改善箇所説明図

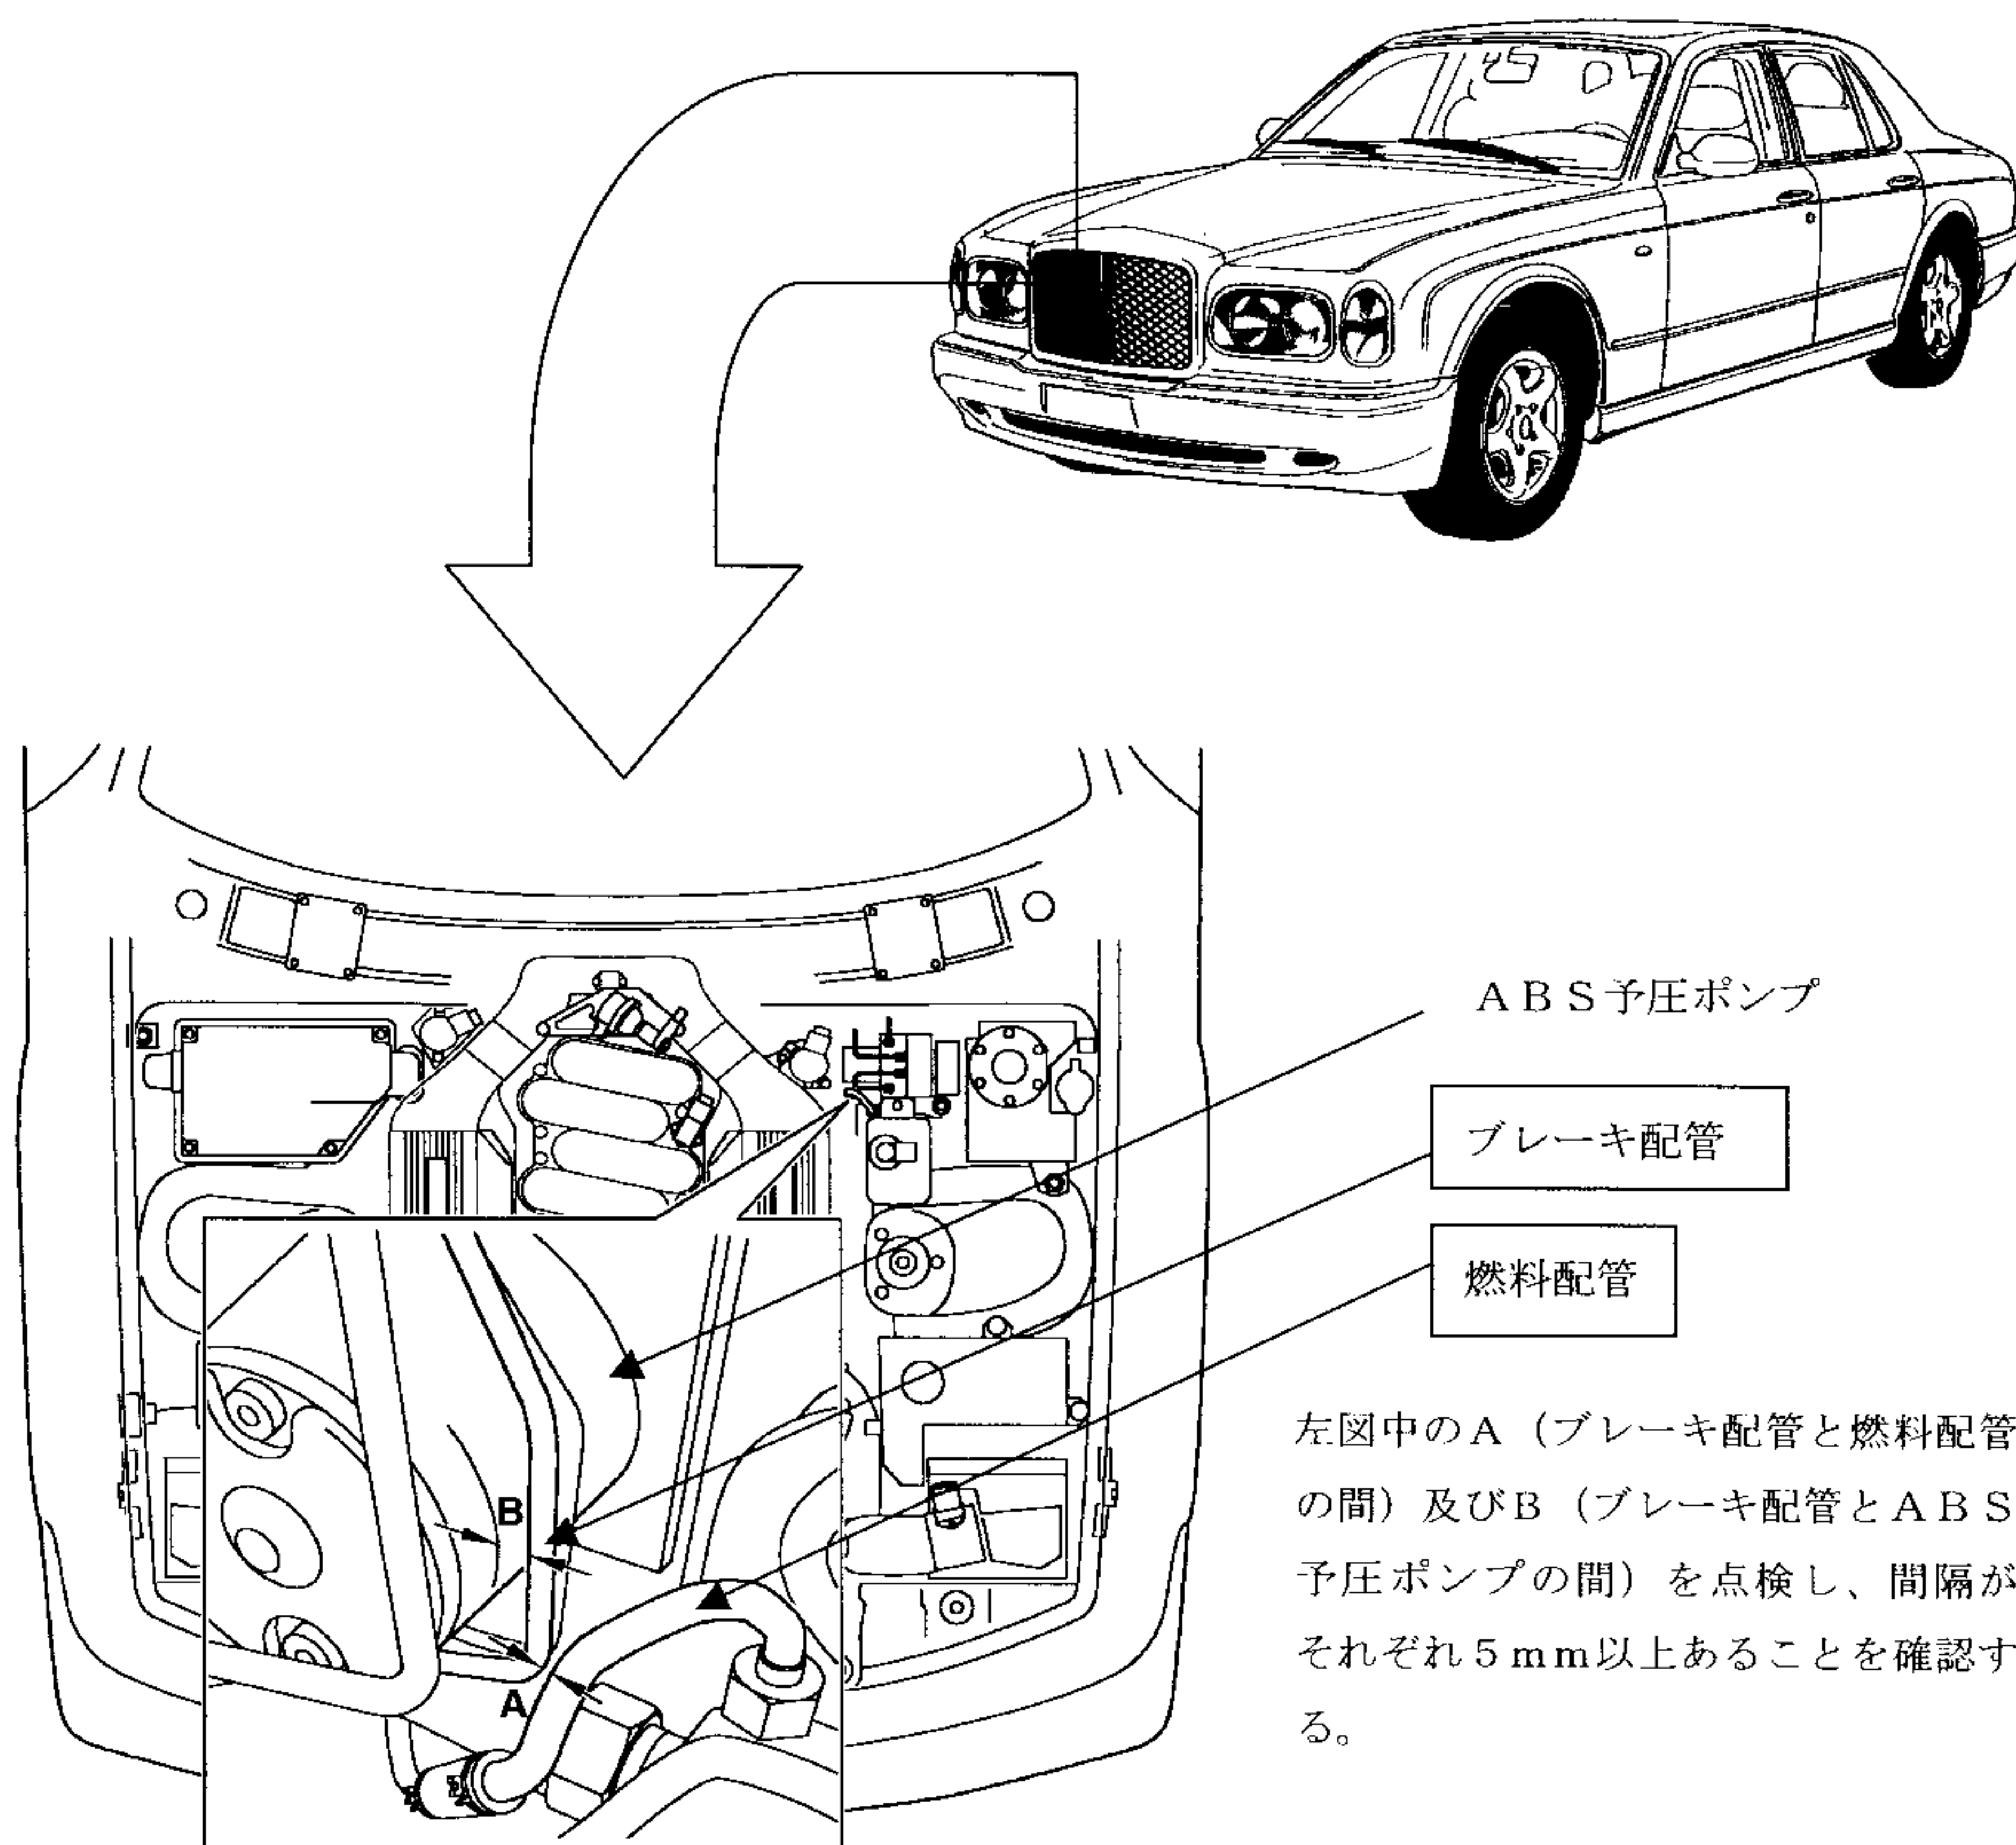
基準不適合発生箇所

ブレーキ配管及び燃料配管の取り回しが不適切なものがあるため、ブレーキ配管が燃料配管またはABS予圧ポンプと干渉し、走行時の振動等によりブレーキ配管または燃料配管が摩耗するものがある。そのため、接触部が損傷して作動油または燃料が漏れ、制動力が低下するまたは火災に至るおそれがある。

改善措置の内容

全車両、当該配管を点検し、取り回しが不適切な場合は配管の位置を修正するとともに、接触により保護塗料がはがれている場合は修正後に保護塗料を塗布し、配管が磨耗している場合は新品と交換する。
